**AVIS RELATIF À LA PROTECTION
CONTRE LES EVENTUELS EFFETS NOCIFS ET NUISANCES
PROVOQUÉS PAR LES RAYONNEMENTS NON IONISANTS
GÉNÉRÉS PAR DES ANTENNES ÉMETTRICES STATIONNAIRES
Commune : VILLERS-LA-VILLE - Exploitant : TELENET GROUP
Référence exploitant : BW4510A**

Rapport n° 267 / 2025

Adresse	Rue du Château d'Eau / Rue Cheranne 1495 VILLERS-LA-VILLE (Sart-Dames-Avelines)
Coordonnées Lambert belge 72	159486E 138828N
Type d'implantation	Château d'eau
Exploitant	TELENET GROUP
Réf. du site de l'exploitant	BW4510A

Figure 1 : Vue en plan des lieux de séjour et des points de contrôle

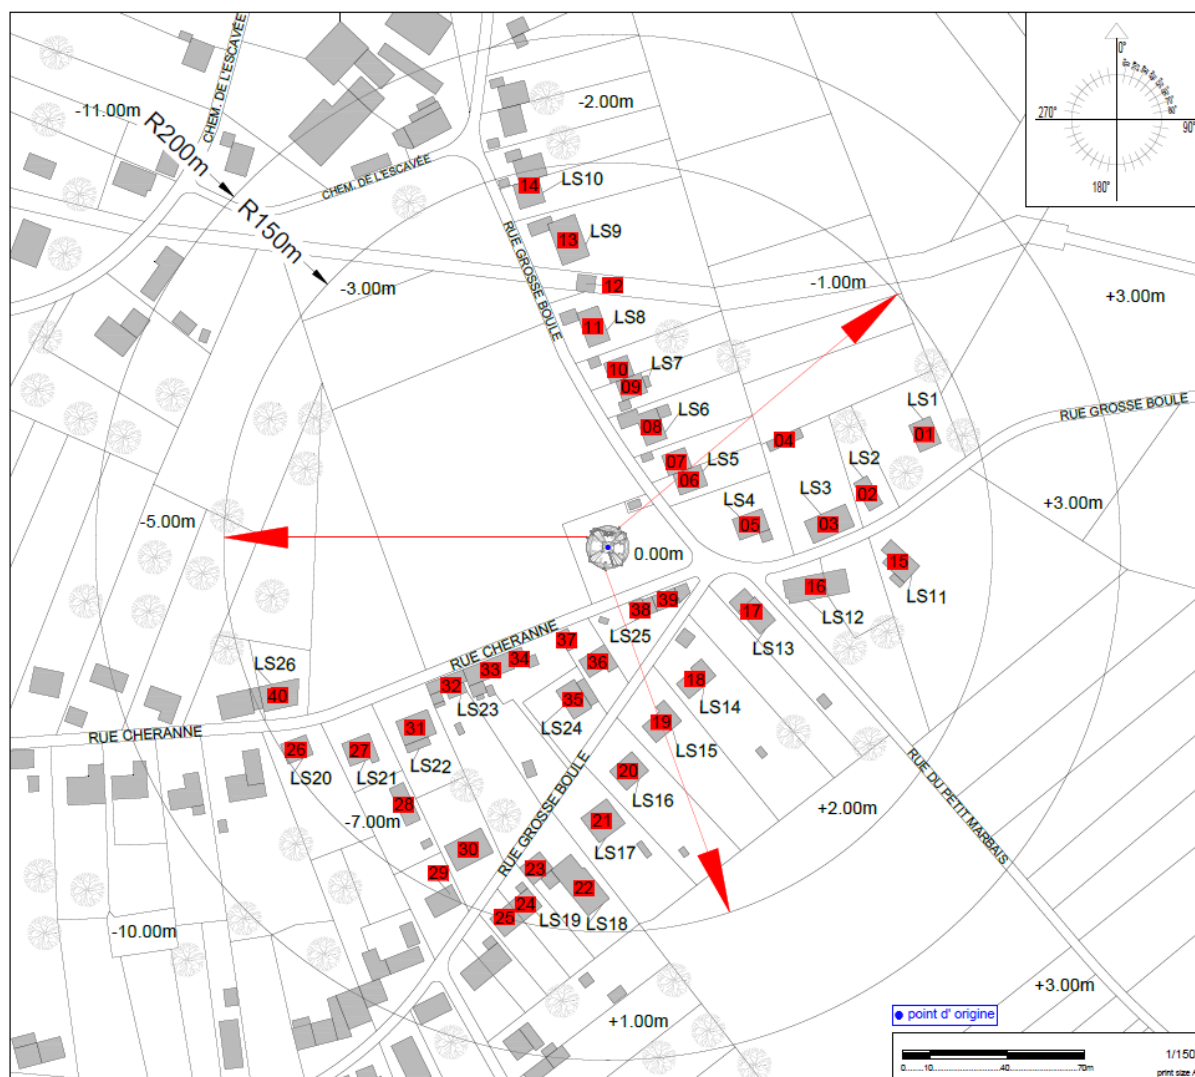
N° point de contrôle	LS	Atténuation (dB)	Indice d'exposition relatif à la limite par installation IE_i
1	LS1	3,0	0,176
22	LS18	3,0	0,112
24	LS19	3,0	0,106
25	LS19	3,0	0,105
15	LS11	3,0	0,097
23	LS18	3,0	0,094
29	LS21	3,0	0,084
6	LS5	3,0	0,075
7	LS5	3,0	0,071
40	LS26	3,0	0,065
36	LS24	3,0	0,055
14	LS10	3,0	0,039
30	LS22	3,0	0,039
2	LS2	3,0	0,038
26	LS20	3,0	0,035
8	LS6	3,0	0,031
13	LS9	3,0	0,029
21	LS17	3,0	0,026
20	LS16	3,0	0,024
39	LS25	3,0	0,024
38	LS25	3,0	0,020
4	LS3	3,0	0,019
27	LS21	3,0	0,018
35	LS24	3,0	0,017
18	LS14	3,0	0,016
3	LS3	3,0	0,016
19	LS15	3,0	0,016
5	LS4	3,0	0,013
37	LS24	3,0	0,012
32	LS23	3,0	0,012
16	LS12	3,0	0,011
34	LS23	3,0	0,009
9	LS7	3,0	0,009
31	LS22	3,0	0,008
33	LS23	3,0	0,007

En ce qui concerne les antennes de l'installation mentionnées dans le tableau 1, la distance maximale à laquelle la limite pourrait être atteinte, à l'extérieur, est égale à 99,6 m. S'il n'y a pas de LS à une distance inférieure, les antennes respectent forcément la limite d'immission.

Dans le cas des LS situés à l'intérieur des bâtiments, une atténuation d'obstacle est prise en compte et il en résulte que la distance maximale à laquelle la limite pourrait être atteinte se réduit à 70,5 m.

Figure 2 : Vue en plan des installations d'antennes dans un rayon de 300 mètres autour de l'installation faisant l'objet de la demande d'avis

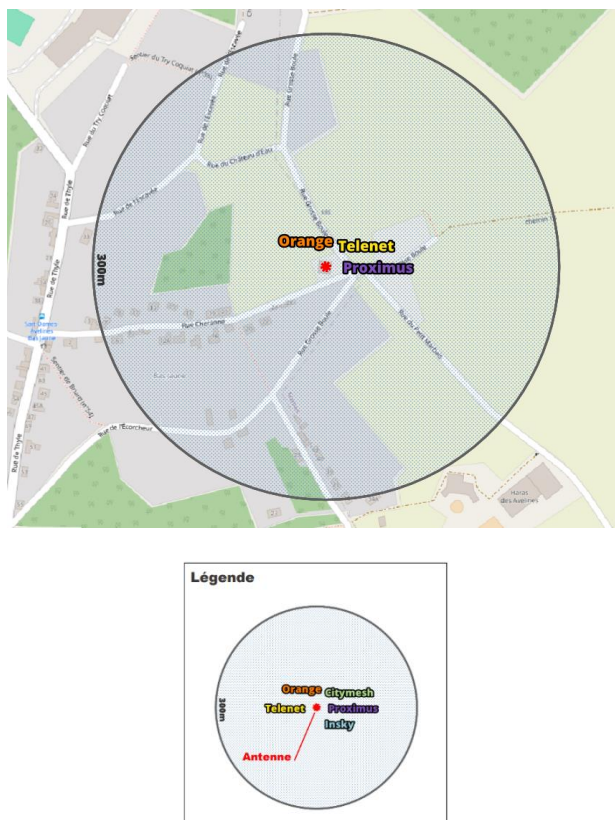
Compte tenu des considérations ci-dessus, il apparaît que l'intensité du rayonnement électromagnétique généré, dans les lieux de séjour situés dans un rayon de 300 mètres autour de l'installation référencée dans le paragraphe 2, par l'ensemble des antennes émettrices stationnaires de l'ensemble des exploitants du même site d'antennes émettrices stationnaires respecte la limite fixée à l'article 4, § 2 du décret.
